UCHWAŁA NR
RADY MIASTA GLIWICE

zmieniająca uchwałę w sprawie wzniesienia Pomnika Powstań Polskich

**PROJEKT POMNIKA
POWSTANCÓW POLSKICH
GLIWICE
PLAC KRAKOWSKI**

KLAS. I/ST. PLAN
MIDIA. 1/ST. PLAN
AKL / 17 / 19 G

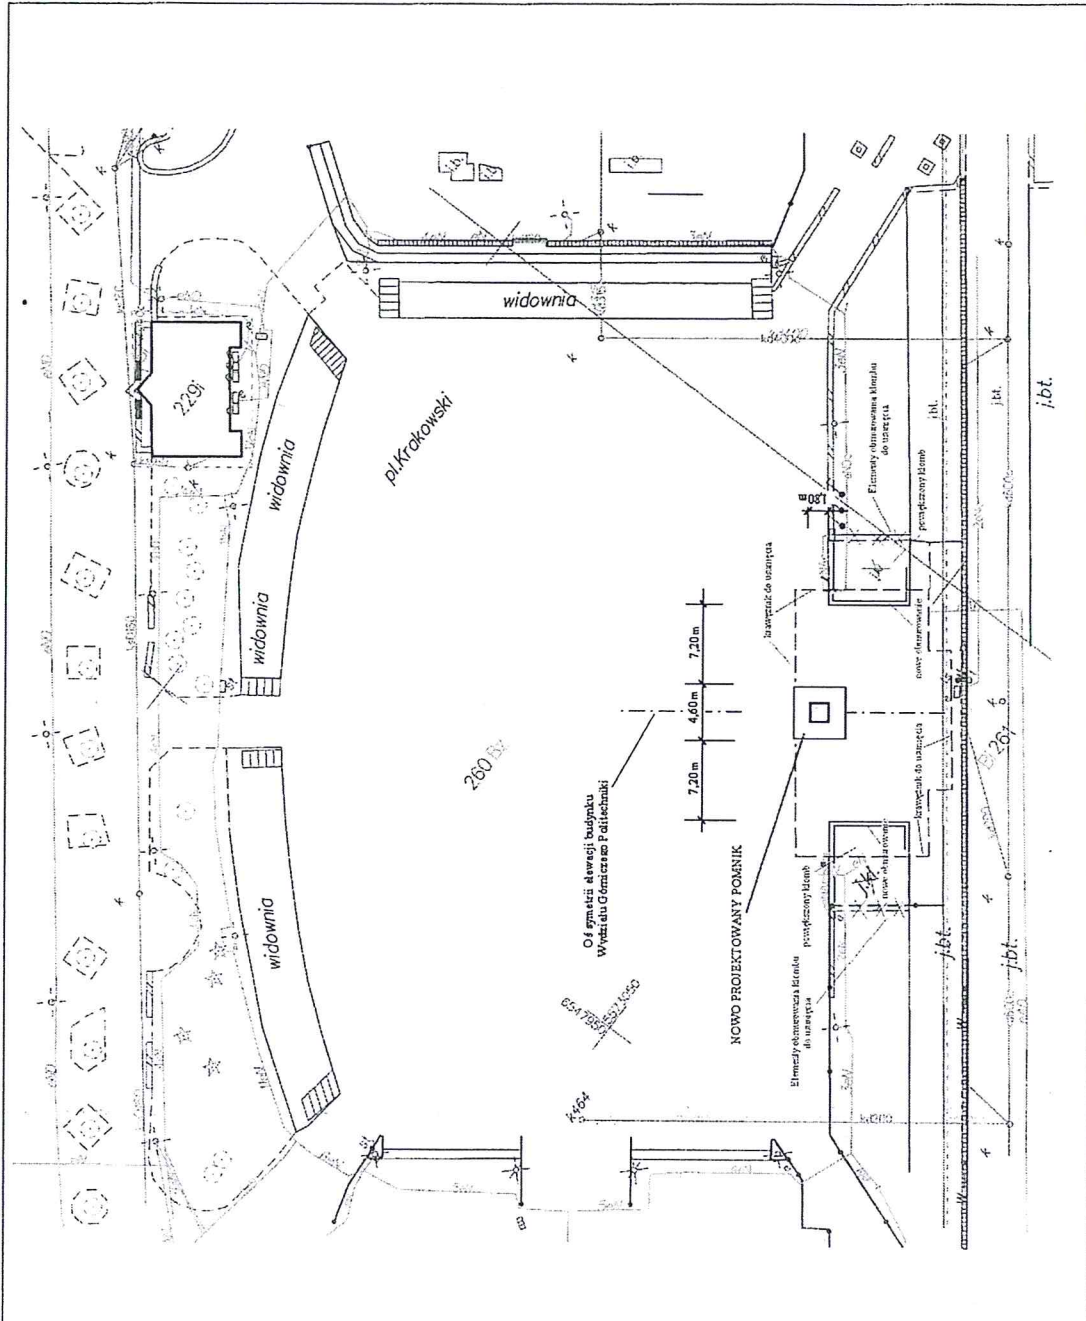
„Pomnik zostanie zlokalizowany na terenie placu Krakowskiego przed budynkiem Wydziału Górniczego Politechniki Śląskiej”.

2) Rysunek nr ACL/17/19B stanowiący załącznik nr 1 zostaje zastąpiony rysunkiem o numerze ACL/17/19G.

W dniu 27 sierpnia br. Stowarzyszenie wystąpiło z prośbą o wprowadzenie zmian do ww. uchwały, w związku z proponowaną nową lokalizacją obiektu. Zaproponowano zlokalizowanie pomnika w południowo-wschodniej części placu Krakowskiego przed budynkiem Wydziału Górniczego Politechniki Śląskiej (zamiast w północno-zachodniej części placu Krakowskiego od strony ul. Wrocławskiej).
